PRODUKT	HOOFD GROEP	GROEP
<b>P</b>	2	21
BETR.		NO.
Klepveren en veerschetels		43
B17-23		DATUM
		Okt. 83

## Service Bulletin

### Nieuwe uitvoering van klepveren en veerschetels

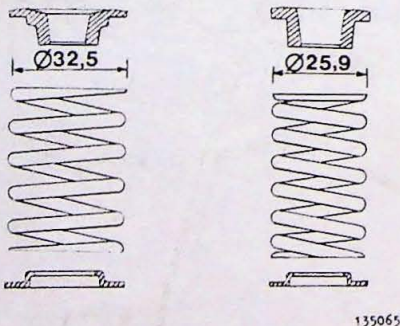
Bij bovengenoemde motoren worden klepveren en veerschetels in een nieuwe uitvoering toegepast. De nieuwe onderdelen zijn ingevoerd om de kans op uit zichzelf draaien van de klepveren te voorkomen.

- De nieuwe uitvoering kan ook gebruikt worden bij de eerder gebouwde B21F LH-Jetronic, B19ET, B21ET en B21FT.
- Klepveren en veerschetels in verschillende uitvoeringen **mogen** in een en dezelfde motor **niet** gebruikt worden.

Klepveer	1 332 136-9
Bovenste veerschotel	1 332 138-5
Onderste veerschotel	1 332 137-7

Lengte	Belasting
45,5 mm	0
38,0 mm	280-320 N (28-32 kg)
27,5 mm	702-782 N (70-78 kg)
